PALLONE, VIA

0244

Descrizione prestazionale dell'intervento

Foto del rilievo

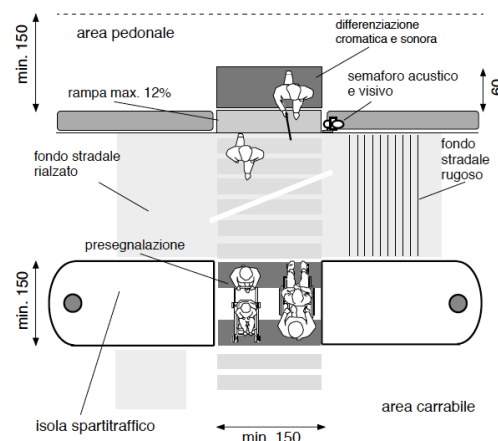
Criticità

Assenza di **segnalazione tattile** per non vedenti in prossimità di attraversamento pedonale.

Adeguamento di attraversamento pedonale tramite **nuova realizzazione di segnaletica tattile a pavimento** (segnale pericolo valicabile), **posta trasversalmente alla direzione** di marcia. La segnaletica tattile di profondità 40 cm e larghezza uguale alla zebra, serve ad evidenziare la delimitazione tra sede pedonale e carrabile. In caso di isola salvagente, la segnaletica sarà ripetuta all'inizio e alla fine dell'isola come preavviso di attenzione; ciascuna di queste bande avrà una profondità minima di 40 cm.

Il materiale da utilizzarsi deve essere consono al contesto in cui si trova. Sono da evitarsi materiali in gomma incollati ma bensì piastrelle di ceramica, pietra lavorata in superficie o materiale autobloccante. Prevedere sempre l'intercettazione sul marciapiede quando si è in presenza di un attraversamento.

Materiale suggerito: **Tipo LogesVetEvolution**
